COMMISSION ROYALE DES MONUMENTS ET DES SITES
KONINKLIJKE COMMISSIE VOOR MONUMENTEN EN LANDSCHAPPEN

N/Réf. : WSP30001_707_PUN WOLUWE-SAINT-PIERRE. Parc de la Woluwe
Gest. : BDG (= Site classé)
Corr: Thomas BOGAERT PERMIS UNIQUE : Redéfinir les zones de tolérance pour chiens à
NOVA : 19/PFU/1864913 travers une signalétique claire et divers projets de réparation

Avis conforme de la CRMS

Propositions d'une nouvelle signalétique : balise, potelet et jalon
Plan des zones « chiens en laisse » et des zones de tolérance, avec les implantations des balises et des potelets informatifs
(extr. du dossier de demande)

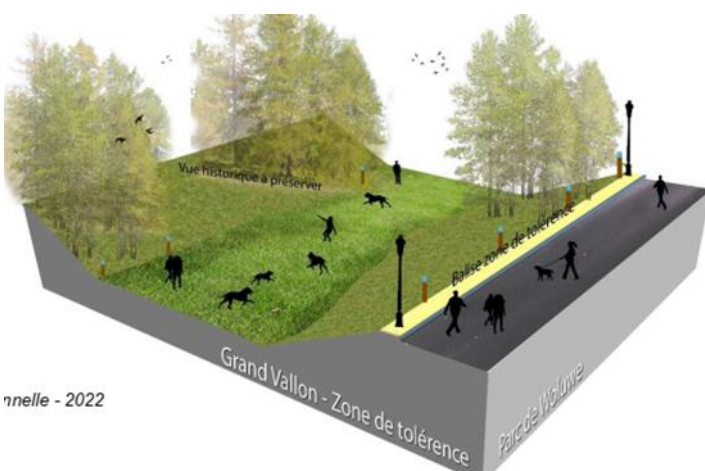
Concernant la **signalétique**, elle valide le caractère réversible et peu impactant de la technique choisie mais s'interroge sur l'impact visuel général de cette nouvelle signalétique dans les diverses perspectives, qui sont une des grandes qualités du lieu :

- elle marque son accord pour l'implantation des balises d'accueil aux entrées du parc,

- elle accepte le principe des potelets (avec pictogramme « chien en liberté ») autour des zones de tolérance mais pas pour les zones « chiens tenus en laisse », ce principe étant le principe de base de la réglementation des parcs et le nombre de potelets envisagés étant important, et donc impactant
- si elle comprend le souhait de délimiter le périmètre par des jalons, elle estime que placer des poteaux en bois de 1 m de haut tous les 25m est excessif malgré le côté réversible de la proposition. Elle demande de supprimer ce type de jalons.
